Projet de serres arboricoles photovoltaïques d'Armissan (11)

Notes en retour de l'avis DREAL relatif à la demande d'examen au cas par cas déposé
par Eneragri - mai 2026

Figure 4 : Localisation des zones humides du territoire régional et zones humides à confirmer

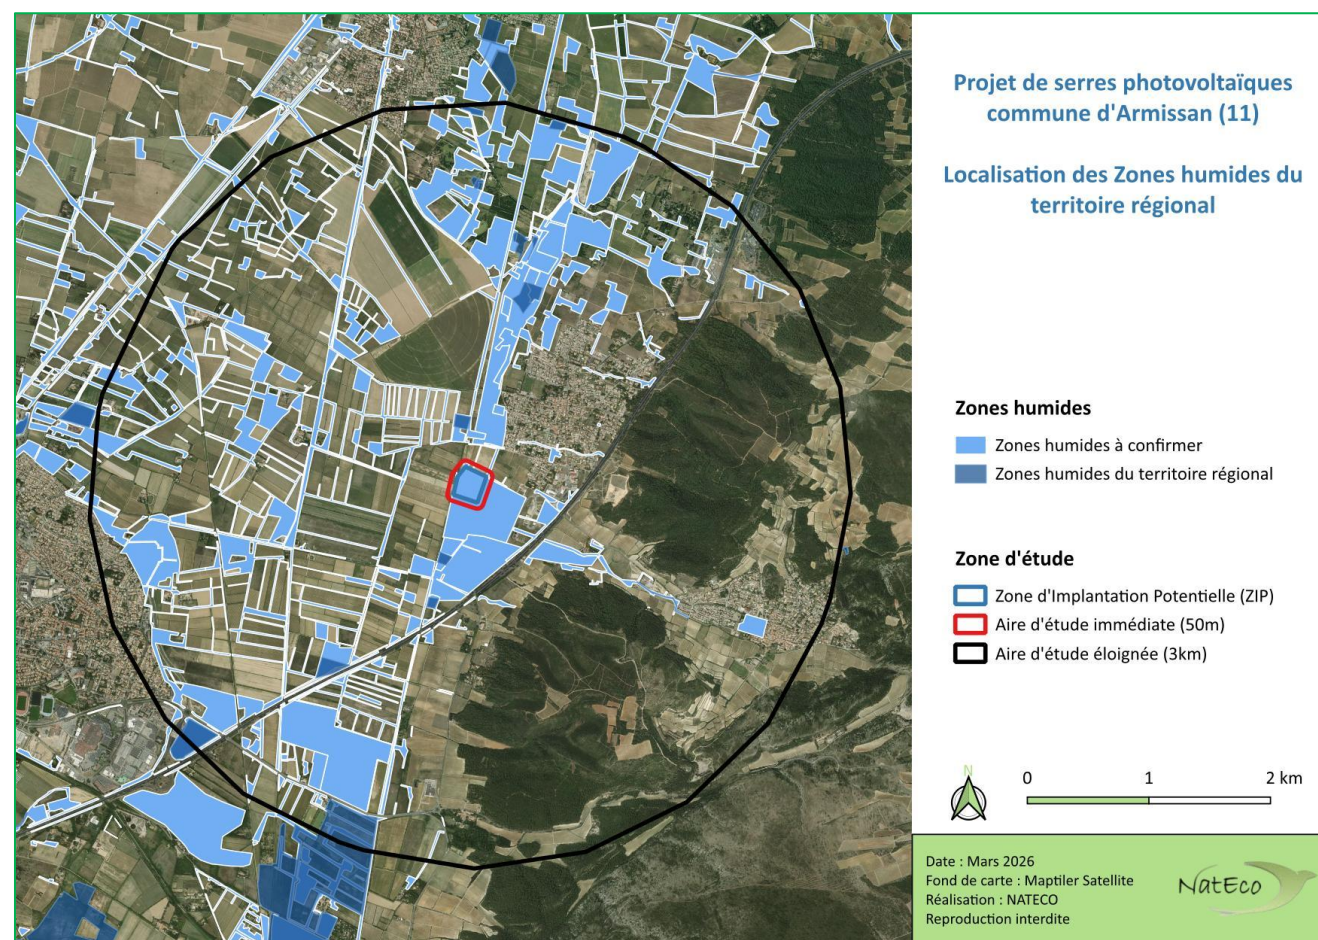
Les données du SIG Réseau Zones Humides affichent des milieux potentiellement humides à forte et très forte probabilité sur la zone du projet (ces potentialités sont basées sur la géologie, la topographie, la présence de vallon... – c'est une donnée très théorique issue d'un algorithme et présentant des potentialités, même si ces dernières peuvent ne pas être avérées).

Le projet s'inscrit dans un contexte de forte potentialité en milieux humides. Néanmoins et comme cela est le cas pour de nombreuses parcelles agricoles de ce secteur, l'exploitation viticole qui prédomine depuis de nombreuses années ne permet pas d'envisager le caractère d'habitat « zone humide » de la ZIP au sens botanique du terme. Seul des analyses pédologiques permettraient d'avérer la présence ou l'absence de zone humide au sens juridique du terme.

- effectuer des sondages pédologiques afin de confirmer ou infirmer la présence de zones humides ;
- délimiter les zones humides si celles-ci sont avérées ;
- proposer des mesures d'évitement et/ou de réduction si nécessaire."

- **État initial.** La zone d'implantation (50 656 m²) est constituée d'une parcelle exploitée en viticulture depuis plusieurs décennies. La visite Nateco des 8 et 9 avril 2026 n'a relevé aucune végétation caractéristique des zones humides, et le sol argilo-calcaire observé ne présente ni horizon réducteur, ni hydromorphie de surface.

- **Conséquences au regard du critère pédologique.** Le critère pédologique a pour objet de protéger les fonctionnalités hydrologiques et biologiques des zones humides. Or, quelle que soit l'issue d'une éventuelle caractérisation pédologique, l'absence d'imperméabilisation et de modification des écoulements préserve à l'identique la fonction de recharge des nappes, tandis que le maintien du couvert végétal et de l'usage agricole biologique préserve les fonctions biologiques et épuratrices du sol en place.

Finalement, dans la mesure où le projet n'est susceptible ni d'entraîner la destruction ou l'altération d'habitats de type « zones humides » - puisqu'il n'en a pas été recensé lors de notre visite - ni de modifier les écoulements et ruissellements au sein de la parcelle, la recherche de zones humides sur la base du seul critère pédologique n'apportera pas d'éléments nouveaux dans l'appréciation des enjeux du site et des impacts du projet.
